Ministero dell' Ambiente e della Sicurezza Energetica

Parere n. 316 del 9/05/2024

Progetto	<p>Progetto definitivo per la realizzazione di un impianto fotovoltaico della potenza di 16,48 MW in area SIN e relative opere di connessione alla RTN, integrato con un impianto di produzione di idrogeno verde da realizzare nei comuni di Statte (TA) e Taranto</p> <p>ID_VIP: 9622</p>
Proponente	<p>METKA EGN APULIA S.R.L.</p>

Figura 3 – **Struttura del tracker.** Da: AM01_SIA_PROGETTUALE.pdf. Pag.21

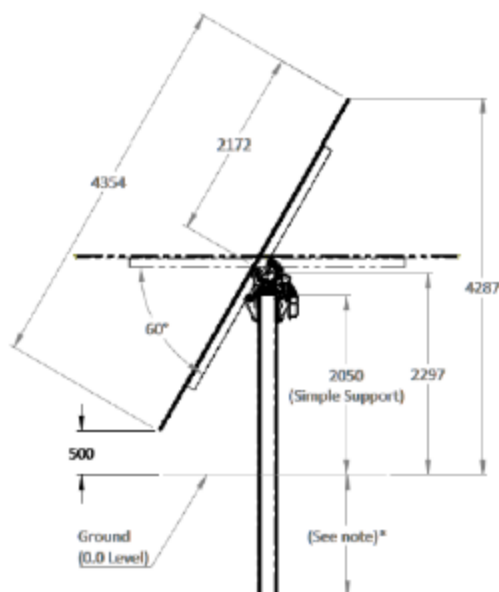
3. non vengono fornite informazioni riguardo la distanza dei tracker, pertanto la Commissione rimanda alla Condizione n.1 punto f);
4. la recinzione prevede l'impiego di cemento per l'ancoraggio dei montanti al suolo ed inoltre non garantisce un idoneo passaggio per la fauna, pertanto, la Commissione rimanda alla Condizione n.1 punto g);

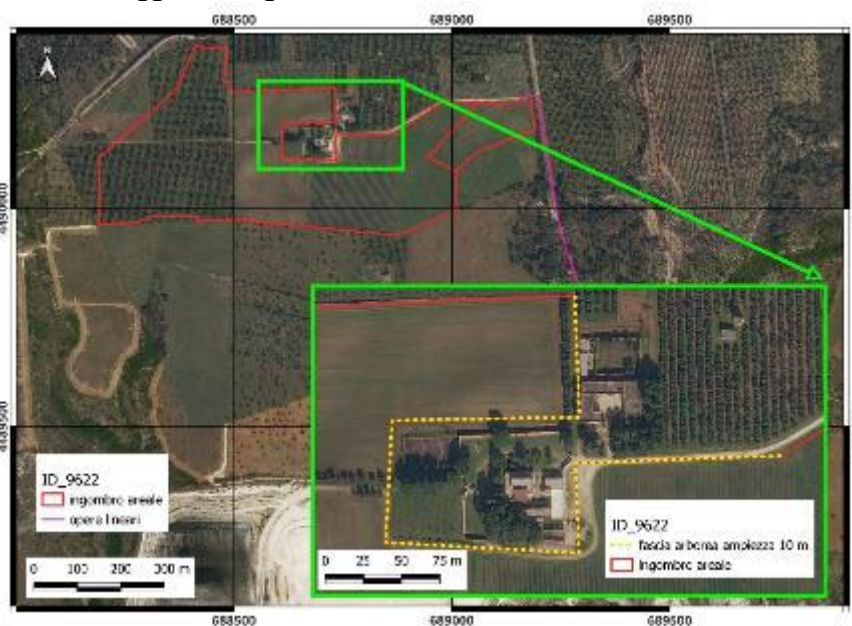
- c) progetta e realizza una fascia arborea perimetrale (esclusivamente ornamentale), che interessi l'intera area di progetto, esterna alla recinzione, di ampiezza pari ad almeno 6 metri, prevedendo l'utilizzo di tutte le piante arboree espiantate per la realizzazione del progetto (qualora giudicate idonee). Tale fascia deve essere realizzata contemporaneamente alla realizzazione dell'impianto, e deve essere preservata alla sua dismissione. Il progetto comprende anche le attività per la manutenzione (irrigazione di soccorso e sostituzione delle fallanze). La fascia arborea, per le aree contermini ai fabbricati posti nelle vicinanze dell'impianto ha ampiezza pari ad almeno 10 m come individuato dalla seguente cartografia dal tratteggio color giallo.
